Nota inspraak en overleg wijzigingsplan “Berkel I, Burg. Hendrixstraat 21”

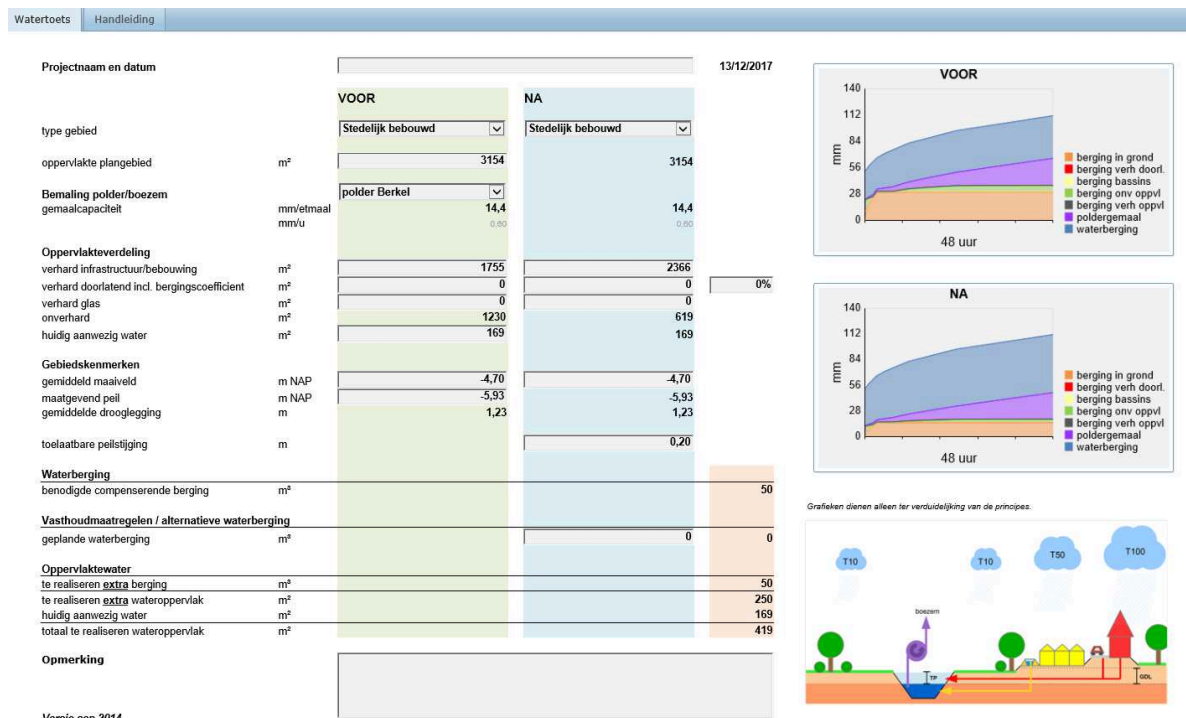
Het hoogheemraadschap heeft opmerkingen over de wateropgave ter compensatie van de toenemende verharding. Deze wordt in het plan gecompenseerd door een bestaande watergang ten noorden van het plangebied te verbreden. Deze watergang ligt in een gebied met een peilafwijking. Het waterpeil bedraagt hier -5,93 m NAP. Zoals eerder besproken in het informele overleg over dit plan (16 november 2017), moet er in dit afwijkend peilgebied gerekend worden met een maximale peilstijging van 0,2 m. In de watersleutel (afbeelding 5.3) in de toelichting van het plan is echter gerekend met een maximale peilstijging van 0,45 m. Dit betekent dat, wanneer de watergang ten noorden van het plangebied voor de compensatie van de verharding gebruikt wordt, er meer water gecompenseerd moet worden dan de 293 m² water, die nu in het plan staat genoemd. Er zijn ook andere mogelijkheden om de toenemende verharding te compenseren. Verzocht wordt om in de waterparagraaf nader uit te werken op welke manier de wateropgave wordt ingevuld.

In afbeelding 5.3 is per abuis een verkeerde watersleutel opgenomen. Dit had onderstaande watersleutel moeten zijn, waarbij wel rekening is gehouden met een peilstijging van 0,2 en uitgegaan is van de planmatige benadering, zoals we die in het informele overleg hebben besproken; oude verharding planmatig (bouwvlak met bebouwingspercentage 50% + 50% van overblijvend perceel) = 1.755 m².

Uit deze watersleutel volgt dat er minimaal 50 m³ of 250 m² gecompenseerd moet worden. Deze maten worden ook in artikel 5.4.2 aangepast.

- a. de watersleutel in afbeelding 5.3 van de toelichting wordt vervangen door bovenstaande, correcte exemplaar;
- b. de tekst van § 5.2, Waterkwantiteit, wordt aangepast, zodat deze overeenkomt met de watersleutel. De 1^e alinea komt te luiden: *Uitgangspunt bij het invullen van de watersleutel is de grootte van het perceel waarop de ontwikkeling plaatsvindt, 3.154 m². Daarnaast is uitgegaan van de planmatige benadering. In de oude situatie bestaat de verharding uit het bouwvlak dat voor 50% mag worden bebouwd + 50% van het overblijvend perceel: 1.755 m². In de nieuwe situatie bestaat de verharding uit het bouwvlak + het bestemmingsvlak 'Verkeer - Verblijfsgebied' (= ontsluiting + parkeerplaatsen) + 50% van het overblijvend perceel: 2.366 m². In de eerste regel van de 2^e alinea wordt '293 m²' vervangen door '250 m²;*

- c. in artikel 5.4.2 wordt '132 m³' vervangen door '50 m³' en wordt '293 m²' vervangen door '250 m²'.
